2006年12月22日

子守唄の里・五木を育む清流川辺川を守る県民の会  
(川辺川ダム反対 52 住民団体代表連絡先)

### 「球磨川水系河川整備基本方針の策定」に関する意見書（その9）

写真1 市房ダム下流の球磨川の河床（軟岩の露出）

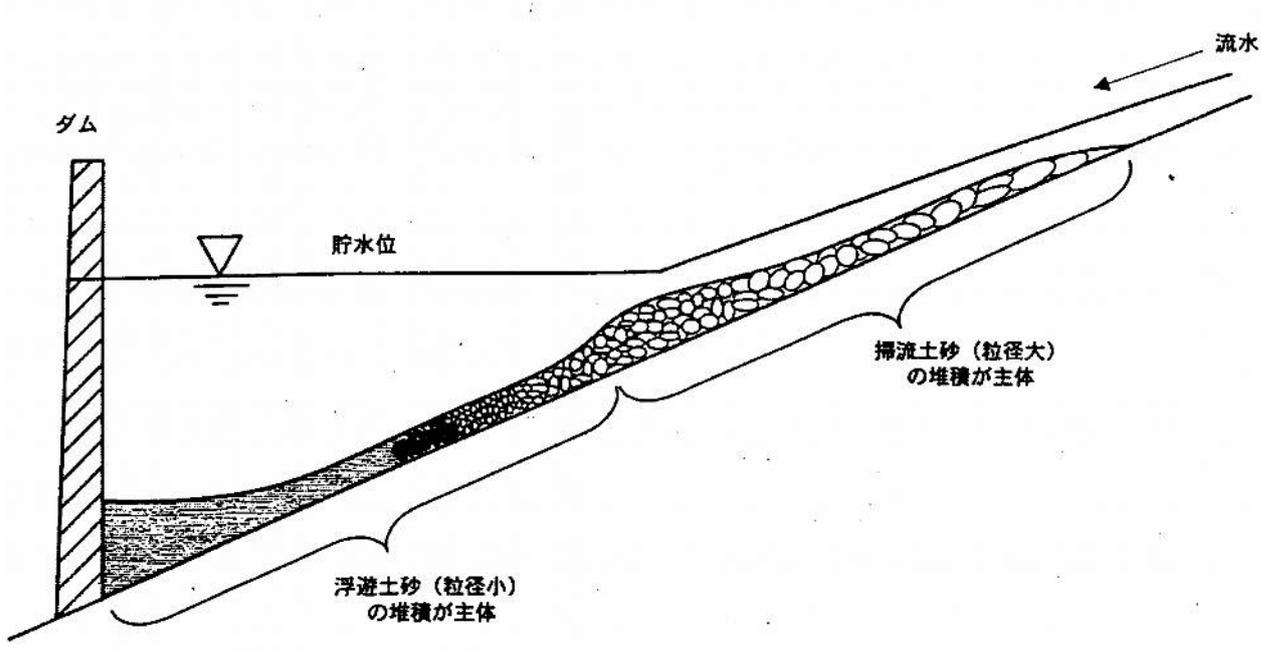
写真1は市房ダム下流の球磨川の河床を撮影したものである。市房ダムによって土砂の供給が遮られたため、ダム下流の河床は侵食が進んで、軟岩が露出している。ダムによる軟岩露出は、河床掘削による軟岩露出とは異なり、土砂の供給そのものを大幅にカ

ットしてしまうから、何年経っても軟岩の上に砂礫が堆積していくことはほとんど期待できない。実際に写真1のように市房ダムができてから、47年も経過しているが、軟岩が露出したままの状態が続いている。球磨川の河床に対して市房ダムよりはるかに深刻な影響を与えるのが川辺川ダムである。

図1 貯水池内の土砂堆積 (模式図)

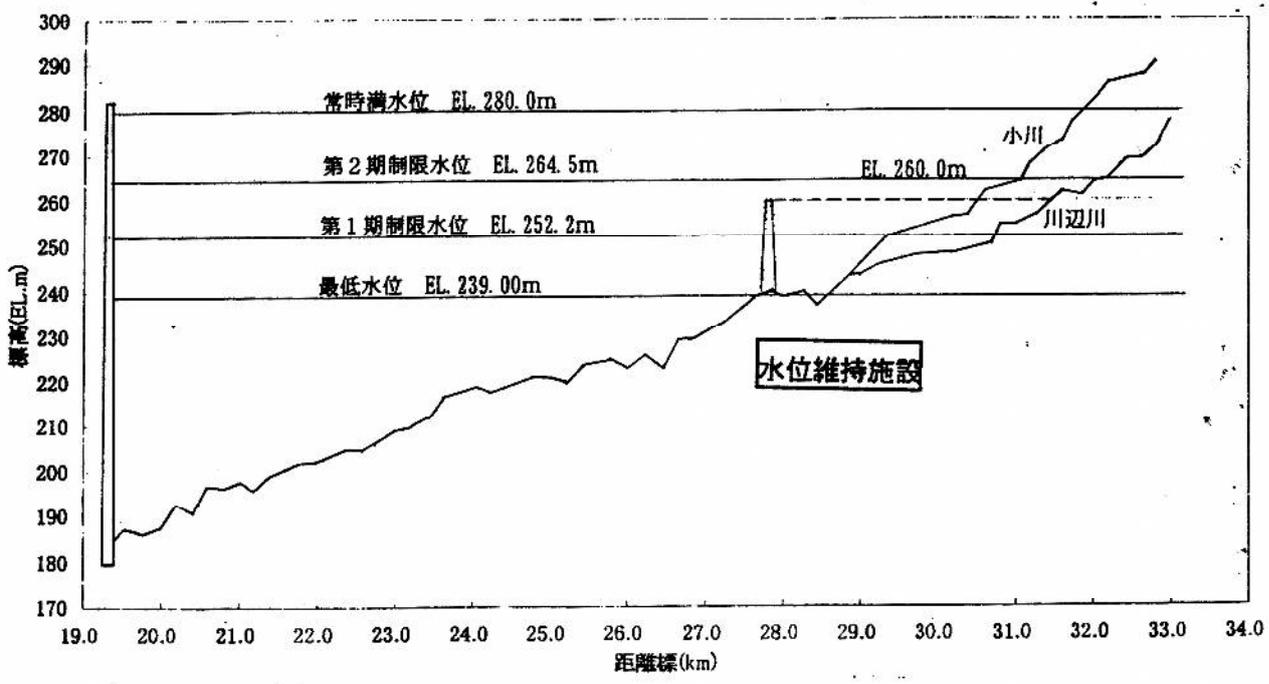
川辺川ダムの濁水濁水問題は、昨年秋から川辺川で生じた長期の濁水現象と共通している問題である。昨年9月に襲来した台風14号の後、川辺川では深刻な濁水が1ヶ月以上続き、その後も濁り水が長期間続いた。原因は、豪雨により崩壊した山腹の土砂が流出し、それが川辺川上流の樅木ダム、朴木ダムなどの巨大砂防ダムに堆積し、そのうちの浮遊土砂が長期間流出し続けたことによるものであった。同様に、川辺川ダムにおいても濁水時に水位が低下すると、貯水池の堆積土砂のうち、粒径が小さい浮遊土砂が露出するようになってその浮遊土砂が洗掘されて流出し、濁水発生の要因になる。(図1参照)

図3 川辺川ダム の Vollenweider モデルによる予測結果

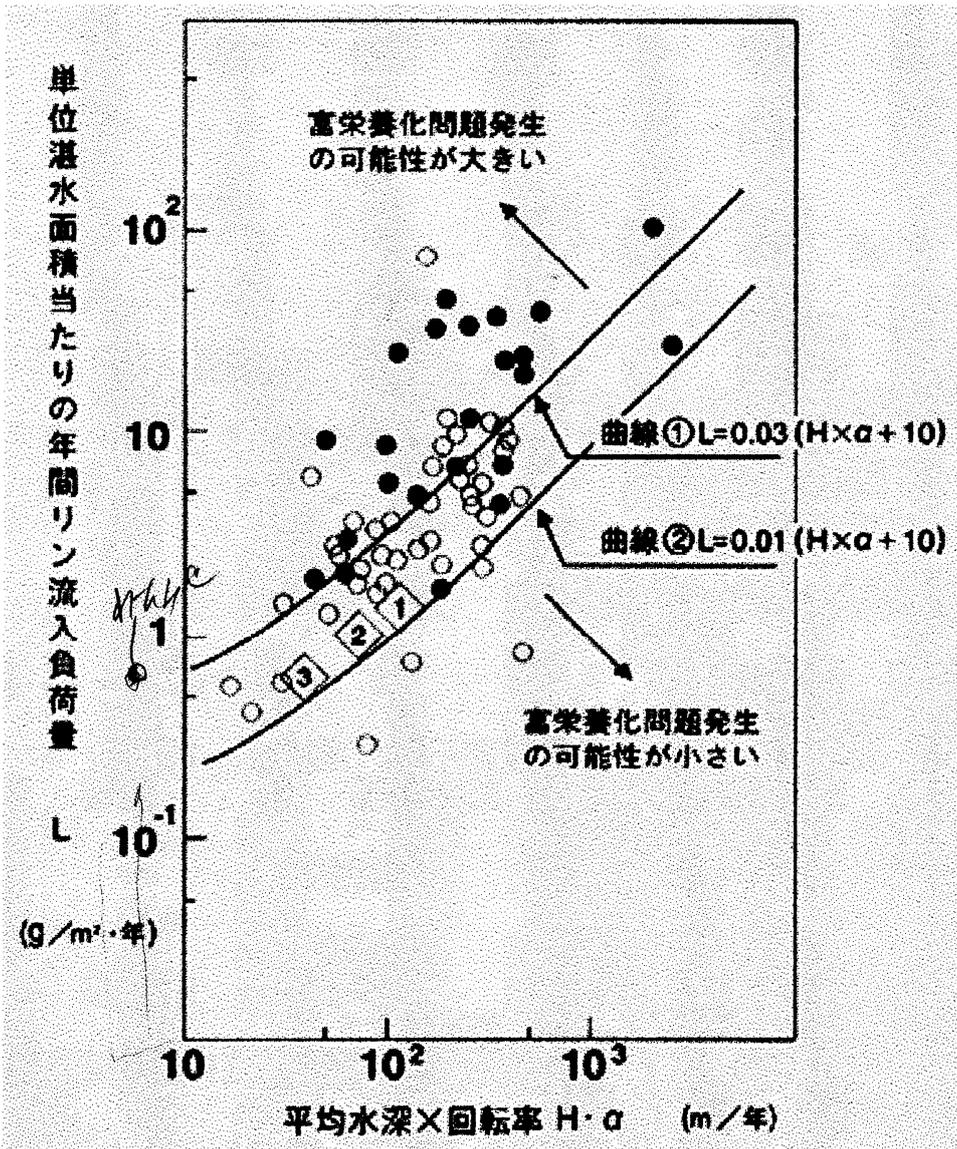
国交省は、ポーレンバイダーモデルによる川辺川ダムの予測結果として図3を示し、川辺川ダムは上の曲線 $L=0.03(H\alpha+10)$ と、下の曲線 $L=0.01(H\alpha+10)$ のほぼ中央にあることから、富栄養化の可能性は低いとしている。これは、他のダムでも国交省が富栄養化問題について使っているワンパターンの方法である。

川辺川ダムが上と下の曲線の間にあるということは、ダム貯水池のリン濃度が $0.03\text{mg/L}$ と $0.01\text{mg/L}$ の間になることを意味する。だから、富栄養化の可能性が低いと国交省は主張しているのであるが、それは国が定めた富栄養化の環境基準を逸脱した主張である。

川辺川ダムは予測リン濃度は $0.01\text{ mg/L}$ を超えているのであるから、国の環境基準に当てはめると、ダムの直下流に水道浄水場があれば、通常の浄水操作で対応できないほど、植物プランクトンの増殖が進行して水質が悪化することを意味する。 $0.03\text{ mg/L}$ 以下であれば、富栄養化の可能性は低いとする国交省の判断基準は完全に誤っている。

図5 全国のダム貯水池の全リン濃度と富栄養化現象

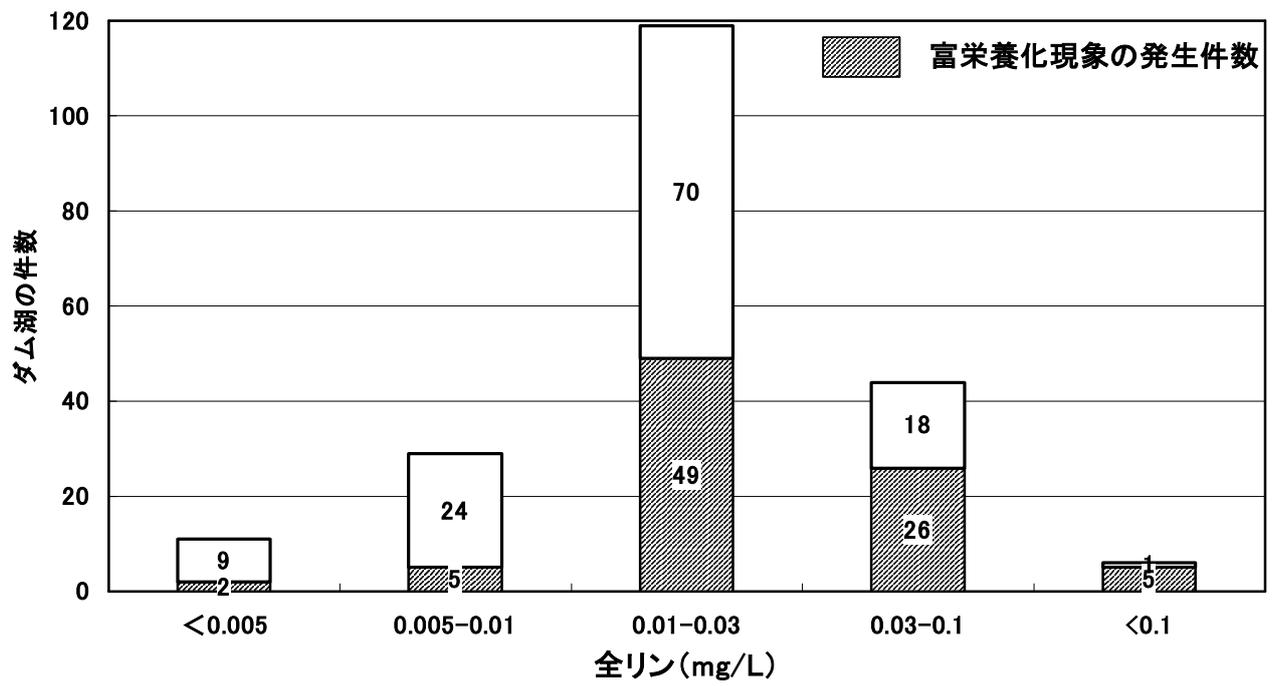
図5は、全国のダム貯水池についてリン濃度と富栄養化現象との関係を調べたものである（ダム水源地環境整備センター：ダム湖の水質保全シンポジウム 1993）。リン濃度が $0.01\sim 0.03\text{ mg/L}$ のダム湖をみると、119湖のうち、49湖、すなわち、40%の割合で富栄養化現象が問題になっている。（1）で述べたように、リン濃度 $0.01\sim 0.03\text{ mg/L}$ はボーレンバイダーモデルの二つの曲線の間にあることを意味する。
